INFORME N° 00824-2021-SENACE-PE/DEIN

ASUNTO : Evaluación del Informe Técnico Sustentatorio para la "*Construcción de los Depósitos de Material Excedente km 204+409 LD, 224+682 LI, 267+300 LD, 316+750 LI y 419+770 LD del Corredor Vial Amazonas Norte Tramo N° 3 Rioja – Corral Quemado*", presentado por la Concesionaria IIRSA Norte S.A.

Imagen 1: propuesta de la delimitación de faja marginal DME 5

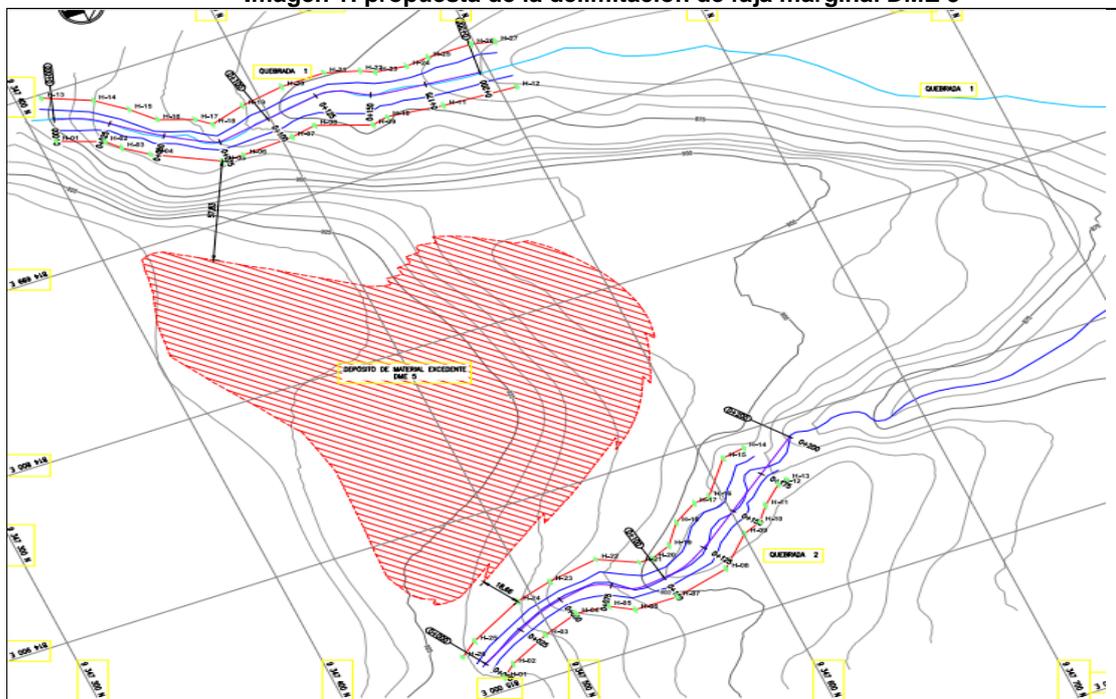
Como resultado de la evaluación para la determinación de la faja marginal, se estableció que la propuesta de faja marginal para los tramos de la Quebrada 1 y Quebrada 2, es de 5,0 metros equidistante al nivel de la huella máxima del cauce, el cual permitirá disminuir el riego por erosión ante las máximas avenidas ordinarias.

Y la distancia del DME 5 a la faja marginal de la Quebrada 1 es de 57,83 m y de 18,66 m de la Quebrada 2. Para ello se han definido 27 Hitos de control para la Quebrada 1 y 26 Hitos para la Quebrada 2.

Figura N°1: Ámbito de DME 419+770 LD, superpuesta al Bosque de Protección Alto Mayo.

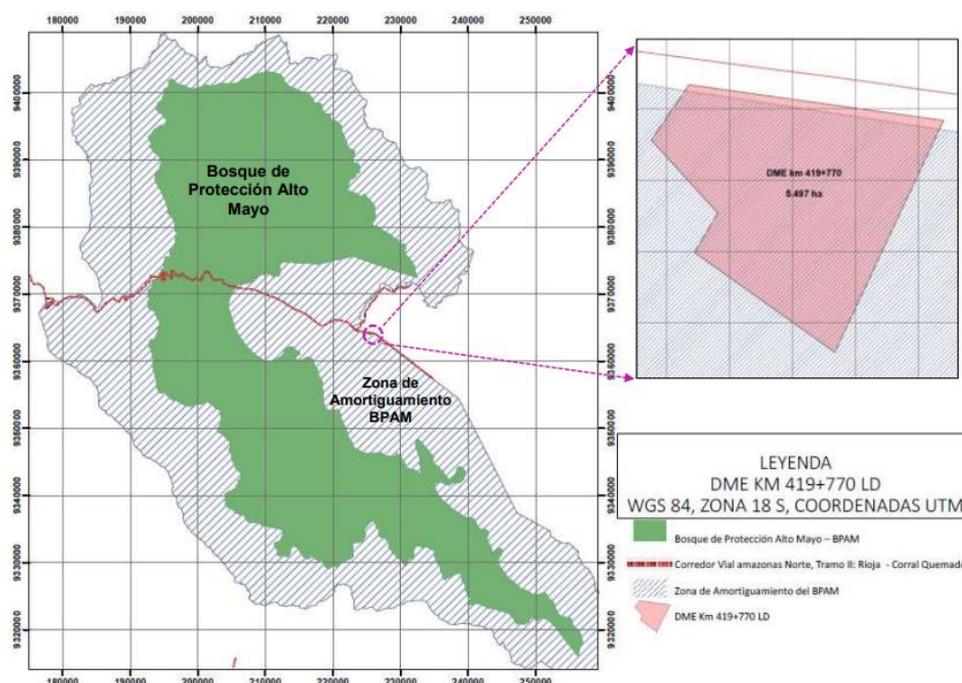
La propuesta de actividad “Construcción de los Depósitos de Material excedente km 204+409 LD, 224+682 LI, 267+300 LD, 316+750 LI y 419+770 LD del Corredor Vial Amazonas Norte, Tramo 03: Rioja -Corral quemado”, tiene un área total de superposición (área de compatibilidad) sobre la zona de amortiguamiento del Bosque de Protección Alto Mayo de aproximadamente: **5.4996 Ha**, respecto al DME 419+770, el cual es el único componente que se superpone a ámbitos del SERNANP, como se observa en el siguiente figura:
